## Европейская Экономическая Комиссия

Сто сорок девятая сессия

#### Предложение по исправлению 1 к дополнению 12 к Правилам № 98 (фары механических транспортных средств с газоразрядными источниками света)

Представлено Рабочей группой по вопросам освещения и световой  
сигнализации\*

Приложение 4 изменить следующим образом:

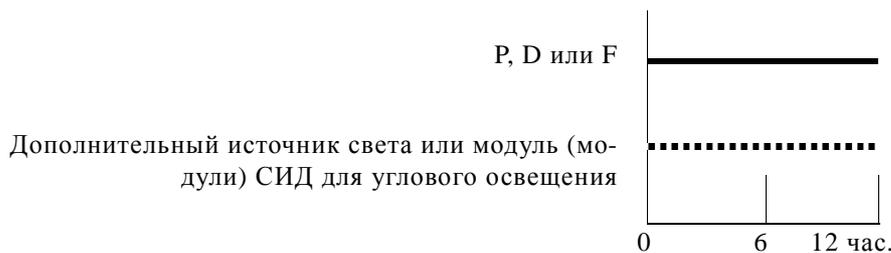
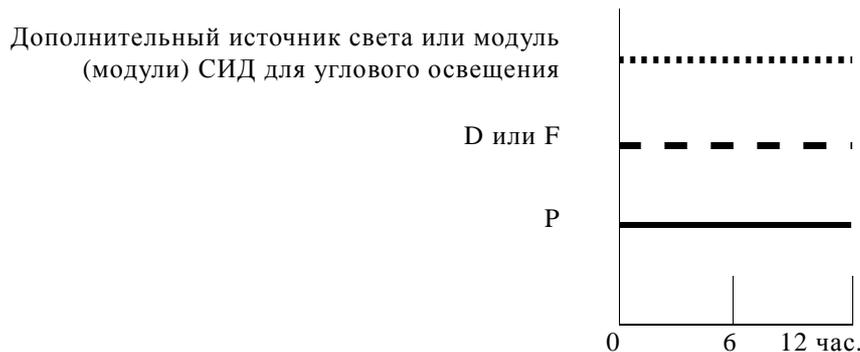
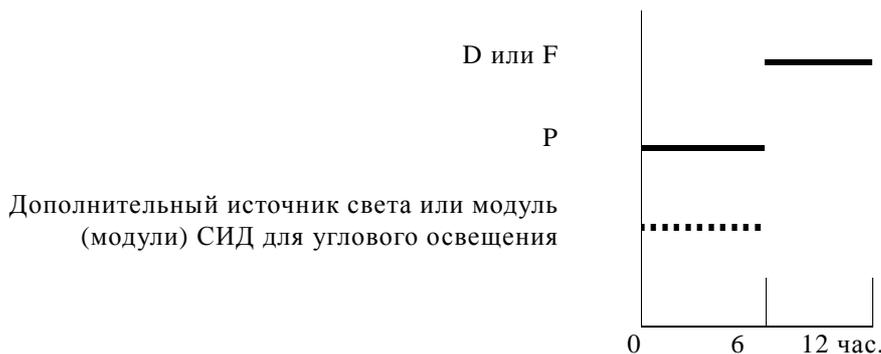
Все нижеуказанные сгруппированные фары и передние противотуманные фары вместе с добавленными маркировочными обозначениями приводятся в качестве примеров, и их перечень не является исчерпывающим.
